改善箇所説明図

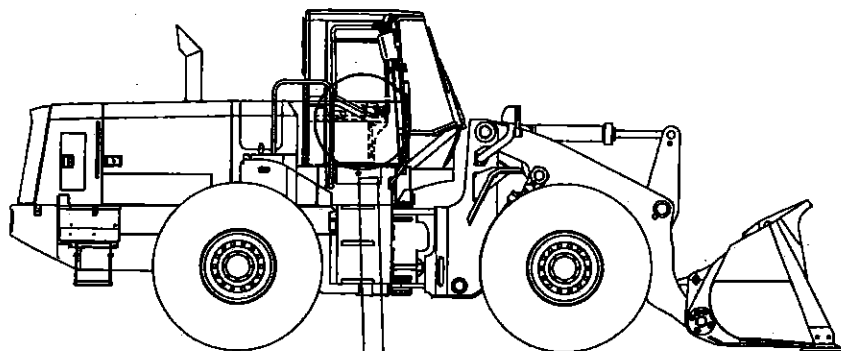
不具合発生箇所

オプション装着の前後進操作スイッチにおいて、取り付け位置が不適切なため、道路運送車両の保安基準に適合していない。

改善内容

全車両、前後進操作スイッチの取り付け位置を変更する。
